GR 004 234 REVISION DE MANGUERA DE COMBUSTIBLE SECCION TANQUE-FILTRO SEPARADOR DE AGUA Nro. 1, EN MODELOS KX520

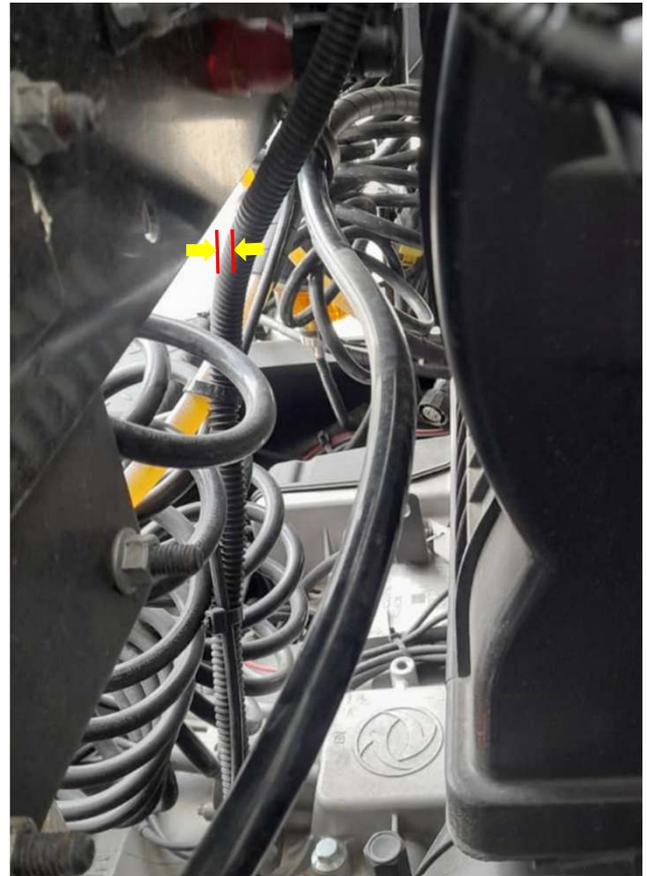
Comprobar si la manguera de suministro de combustible que esta conectada desde el tanque de combustible hasta la entrada al filtro separador de agua Nro. 1, no este haciendo contacto con la carcasa del filtro de aire del motor.

Si por el contrario la manguera de combustible esta separada de la carcasa del filtro de aire de motor y no esta haciendo contacto, como se muestra en la siguiente figura, no realizar ninguna acción al respecto.

Al hacer la revisión, de comprobar que la manguera de combustible esta haciendo contacto con la carcasa del filtro de aire de motor, se debe realizar la acción correctiva del boletín de servicio **BS 027 234**
